VYSVĚTLENÍ/ZMĚNA/DOPLNĚNÍ ZADÁVACÍ DOKUMENTACE Č. 8

Areál IZS Ostrov, stanice Jednotky sboru dobrovolných hasičů

2 VYSVĚTLENÍ/ZMĚNA/DOPLNĚNÍ ZADÁVACÍ DOKUMENTACE

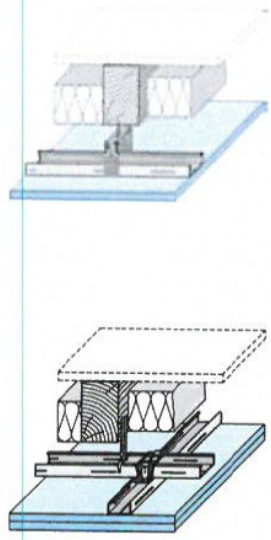
ZÁCHYTNÝ SYSTÉM

- Záchytný systém navržený v PD pravděpodobně nepokrývá celou střechu. Na přístavbě vyšší střechy nejsou pokryty rohy proti pádu. Prosím o vyjádření/kontrolu návrhu záchytného systému.

Pro záchytné systémy platí zásady z předpisů viz příloha. Navržený záchytný systém vyhovuje pro sklon střechy menší než 20°. povolena vzdálenost od max. dosahu lana k okraji střechy 0,7 m, na volných okrajích střechy výška pádu 1,5 m, nad nižšími střechami 0,5 m při použití nastavitelného pomocného bezpečnostního lana dle ČSN EN 795.

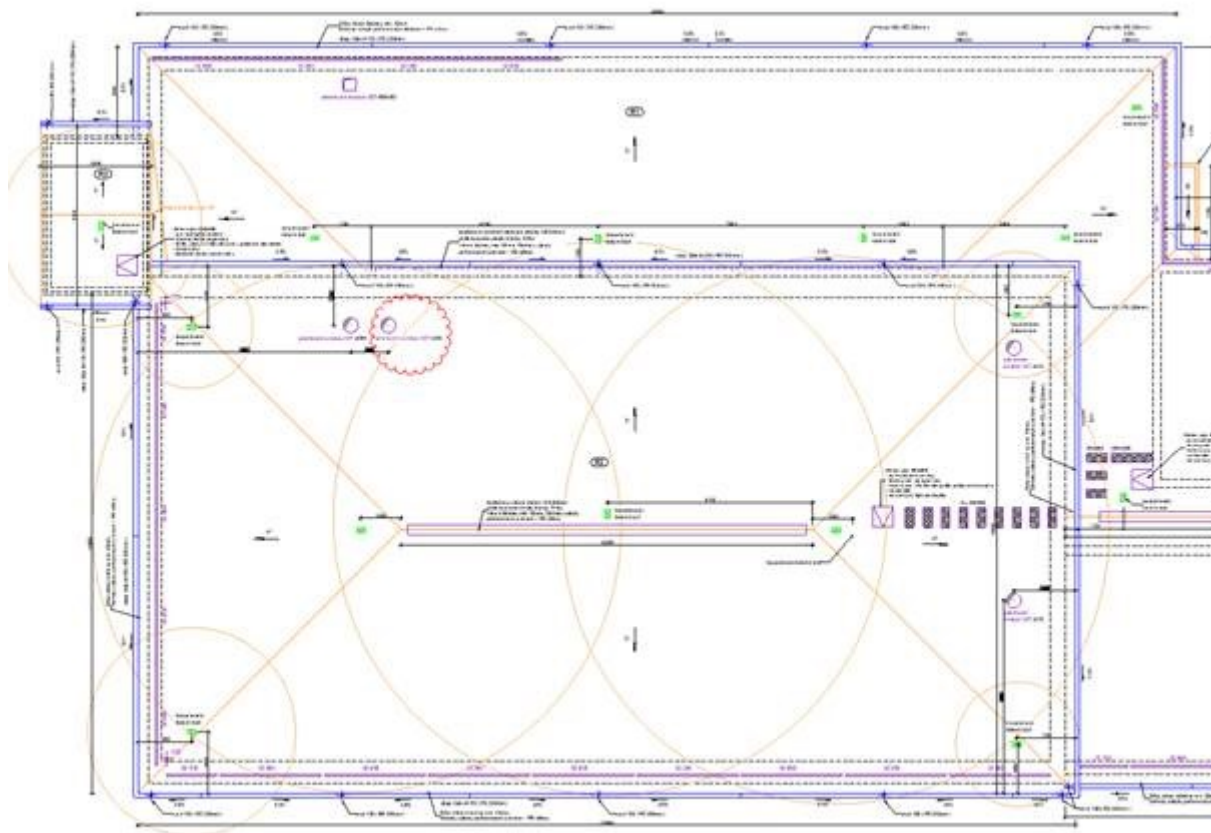
VÝPLNĚ

- Výpis výplní uvádí u všech pozic požadavek na $U_{n,max} 1,1 \text{ W/m}^2\text{K}$ rp celý prvek včetně rámu. Těto hodnoty prvky dosáhnou pouze při použití trojskla. Pozice jsou ale ve výpise uvedeny jako zasklené dvojsklem. Který požadavek je platný?
- Prosím upřesnit normu, podle které bude vybráno panikové kování – jestli dle EN 179 nebo EN 1125 (plnohodnotná paniková hrazda)

- Platí hodnota $U_w = 1,1 \text{ W/m}^2\text{K}$. Lze dosáhnout dvojskly
např. <https://www.svet-okna.cz/cz/plastova-okna/gealan-s-8000-iq-74-rovne.html>

- U panikového kování postačí podle EN179.
